Sygnatura: ZP/37/2024

Sprawa: **Przetarg nieograniczony na roboty budowlane: „Budowa budynku U1 - Centrum Wsparcia Dydaktyki Uniwersytetu Medycznego w Łodzi w formule „zaprojektuj i wybuduj”**

Pytania i odpowiedzi cz. III

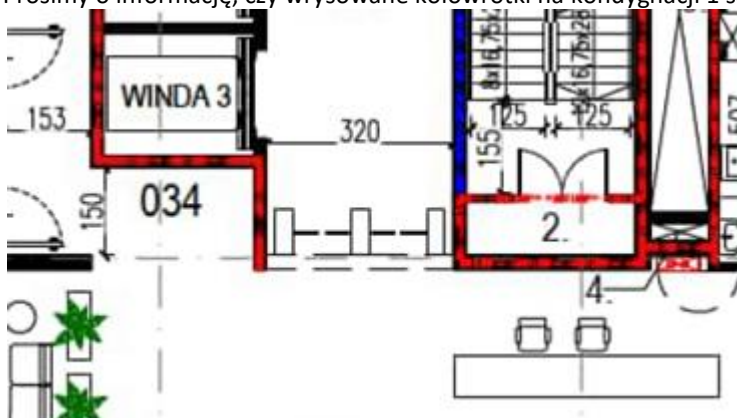
123. Czy istnieje możliwość pozostawienia w gruncie istniejących ścian podziemia po wybudowaniu nowego obiektu, czy muszą one zostać rozebrane w trakcie realizacji budowy?

Odpowiedź: Zamawiający dopuszcza taką możliwość, ale ostateczna decyzja należy do konstruktora.

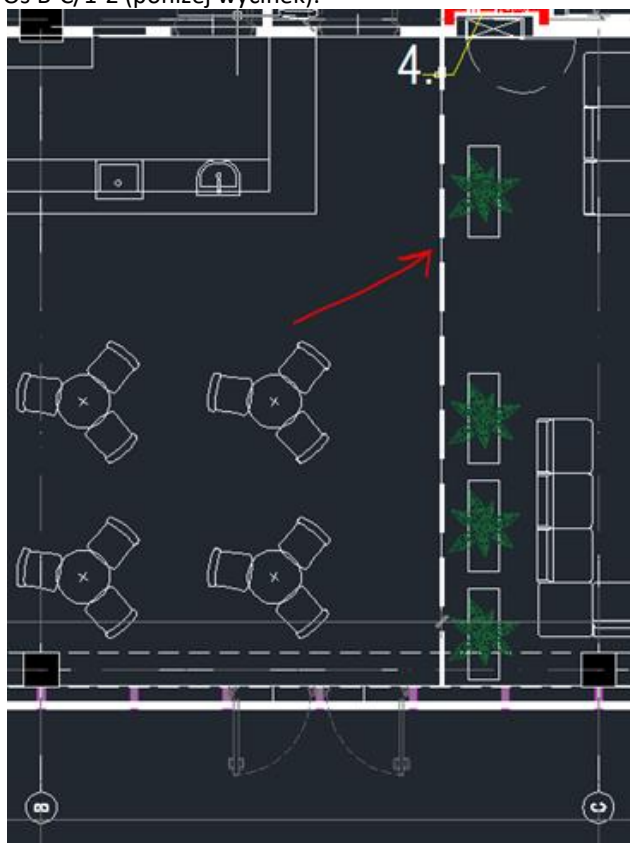
126. Prosimy o informację, czy wrysowane kołowrotki na kondygnacji 1 są w zakresie oferty (poniżej Załącznik).

Odpowiedź: Są to zakładane elementy systemu kontroli dostępu i winny zostać wycenione.

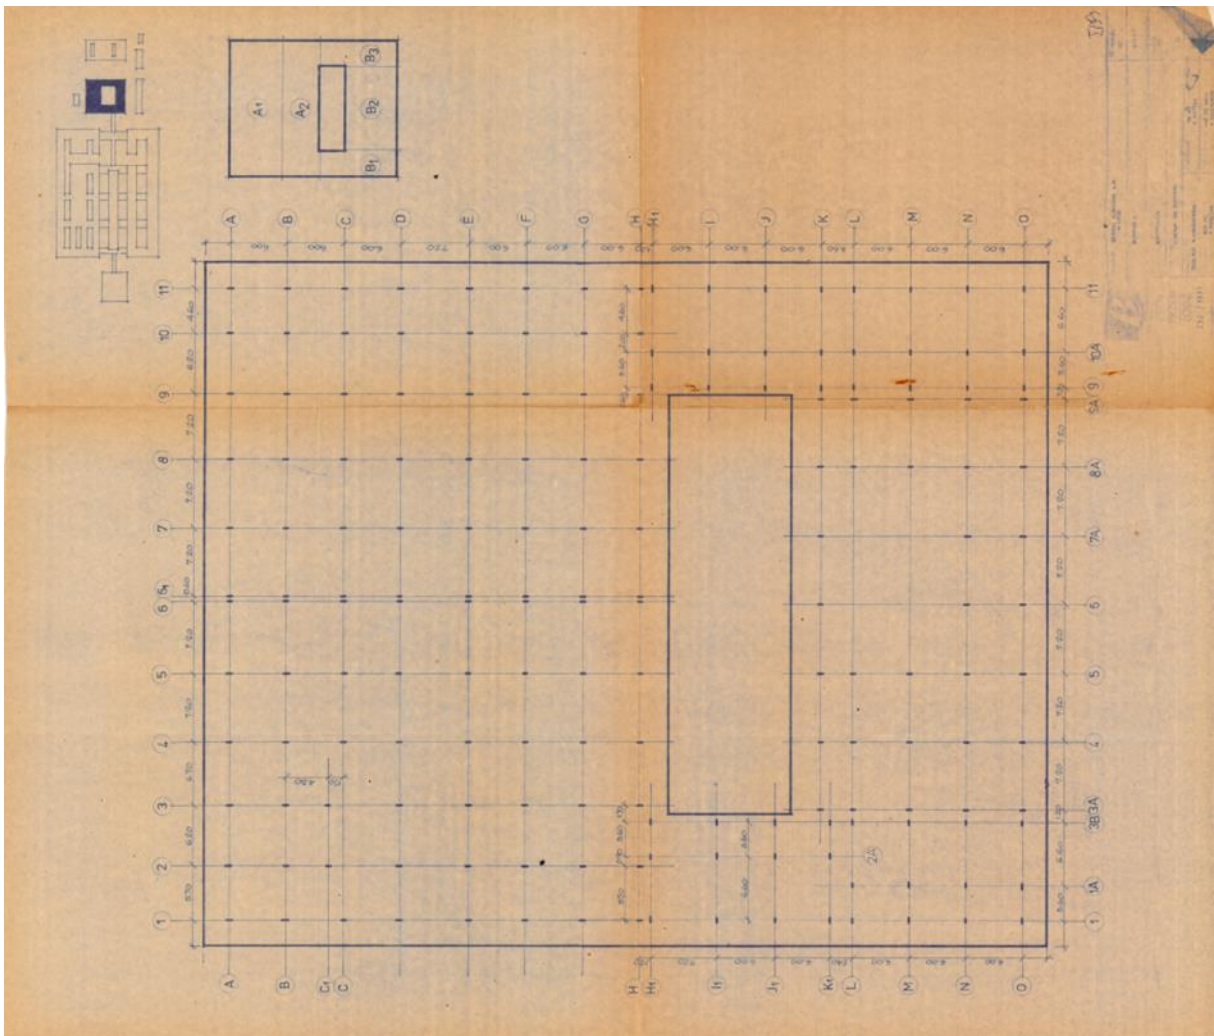
173. Proszę o określenie lokalizacji Stacji Transformatorowej S04, z której zgodnie z PFU ma być zasilony Budynek U1. Czy ta Stacja S04 znajduje się we wskazanym poniżej miejscu:
